[連-130924]

DCブラシレスモーター
 『SH-06、15、23TFシリーズ改善』出荷のご案内

機 種 名 新モーターギヤセット：SH-06TF、15TF、23TF

●新SH-06、15、23TFモーター

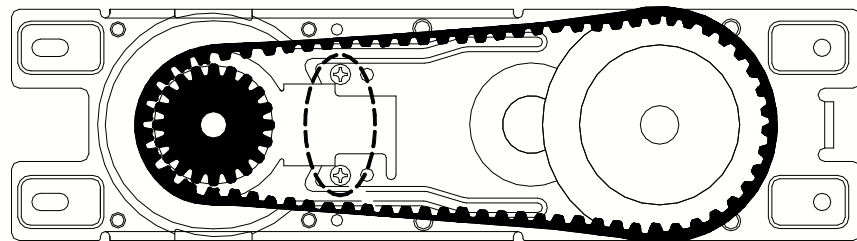
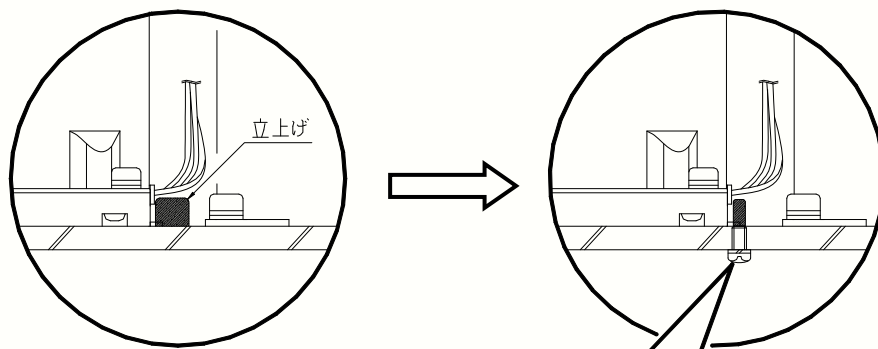
改善	ナベビス	2本
	NSW3×8.5U

改善	M3ナベビス2本を外すだけで モーターコードが簡単に外せます。
----	------------------------------------

しかし、一部の代理店様のお話しによりますと、モーターコードを交換する際に、SHベースにコードの抜け防止として、SHベースに立上げ加工を施している事から、モーター固定用のビスを外して作業を行っているとお聞きしております。

弊社では代理店様にこの様なご不便をおかけすることのない様、コードをM3ビス2本による抜け防止に改善し、コード交換時の作業性の向上を図った、TFシリーズを出荷させていただくことになりました。
